再処理施設

耐震計算書の修正対応について

2023年1月20日提出

日本原燃株式会社

添付 1 目次構成の見直し

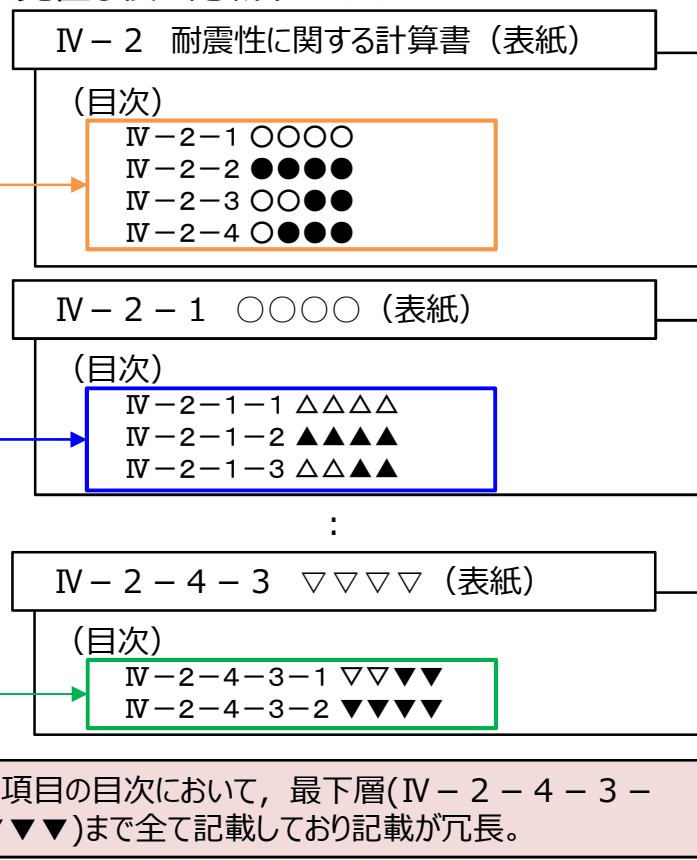
- ▶ 共通ルールにおける対応内容
 - ✓ 目次の構成について，記載範囲を各項目の表紙の一つ下の階層のみを記載する。
- ▶ 耐震計算書における対応内容

• 上流の項目の目次において，最下層(IV-2-4-3-2 ▼▼▼▼)まで全て記載しており記載が冗長。

• 各項目のひとつ下の階層のみを目次に記載することにより，冗長とならず各項目における構成を確認しやすい。

< 2 - 1 : 『設計条件』, 『機器要目』及び『評価結果』における“ / ”, “ - ”, “ 0 ”の書き分け>

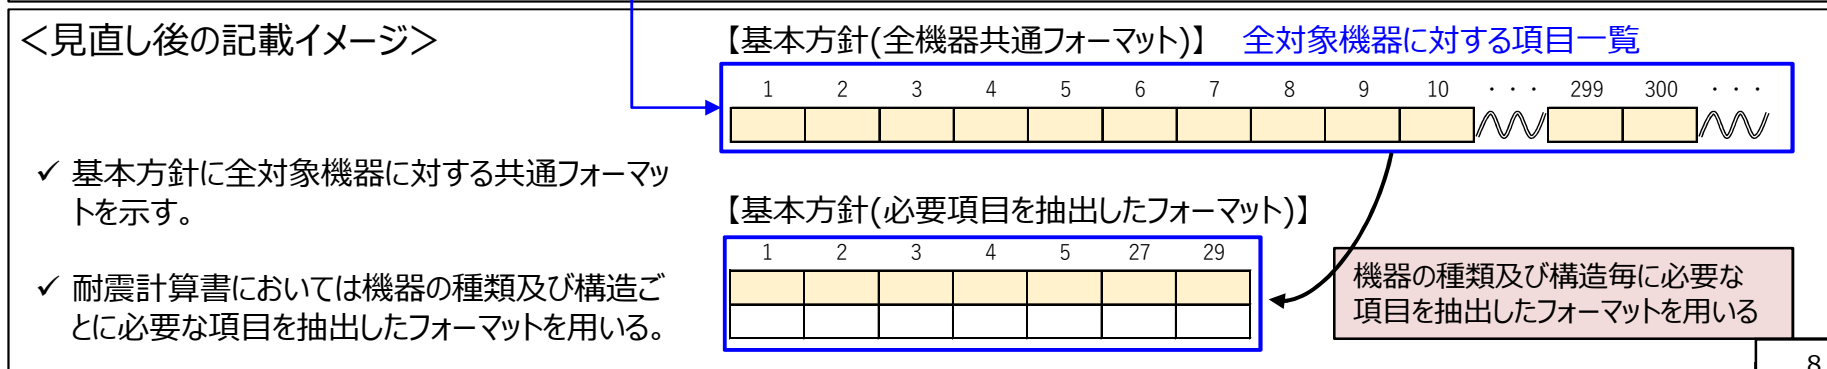
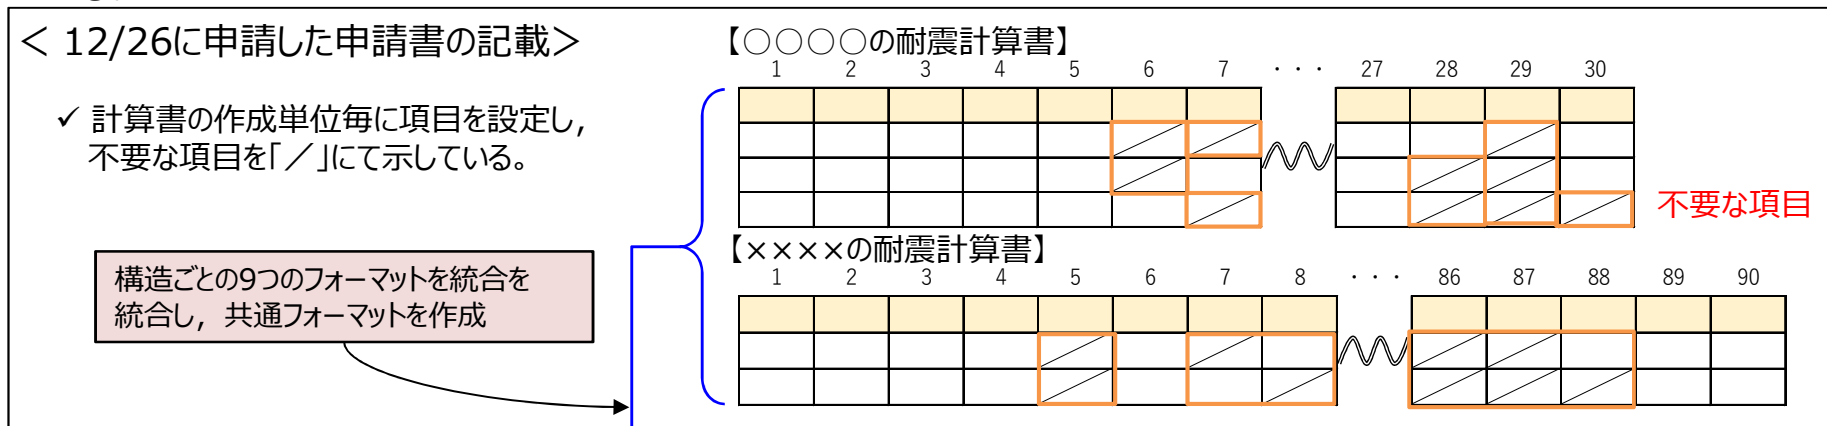
- ✓ 耐震計算書中の“ / ”, “ - ”, “ 0 ”について, 使用ルールの徹底を図るとともに, ルールを基本方針『IV - 1 - 2 - 2 - 1 機器の耐震計算に関する基本方針』（1. 概要）に記載する。
- ✓ 具体的な記載方針は, 基本方針『IV - 1 - 3 - 2 - 1 定式化された計算式を用いて評価を行う機器の耐震計算書作成の基本方針（4. 耐震計算書の記載方針）』*に記載する。

- ✓ 耐震計算書中の“ / ”, “ - ”, “ 0 ”について, 使用する際のルールに基づき, 記載の適正化を図る

添付4 SA (DB兼用) 設備の評価結果の記載方針

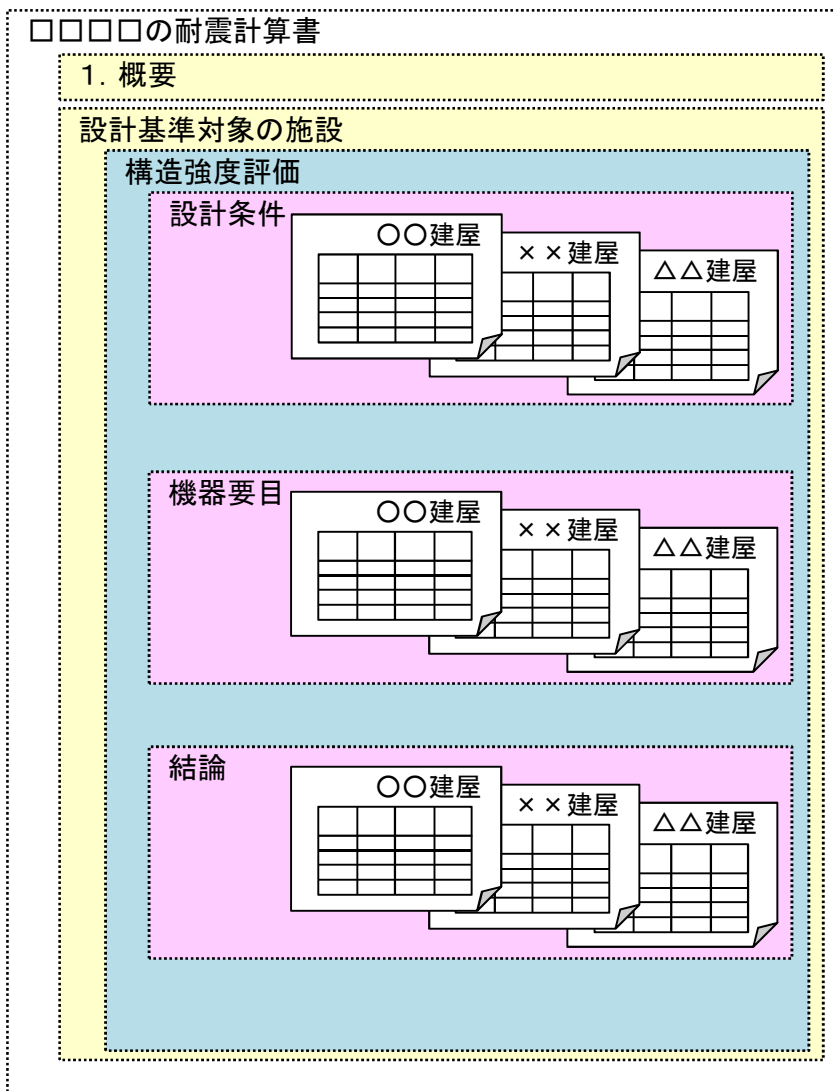
- ✓ SA (DB兼用) 設備の耐震計算書については、SAとDBの設計条件のうち厳しくなる評価結果を記載することとし、基本方針『IV-1-2-2-1 機器の耐震計算に関する基本方針』(1. 概要/具体的な記載方針は、基本方針『IV-1-3-2-1 定式化された計算式を用いて評価を行う機器の耐震計算書作成の基本方針 (4. 耐震計算書の記載方針)) *に記載する。

- ✓ SA (DB兼用) 設備の評価結果については、『設計基準対象の施設と兼用する重大事故等対処施設』の項目を削除し、重大事故等対処施設にまとめて記載する。

厳しい方の評価結果を確認 (本イメージの場合, ●● > 〇〇)

注) 設計条件と要目表については、DBとSAで異なることを示すため、各々示す。
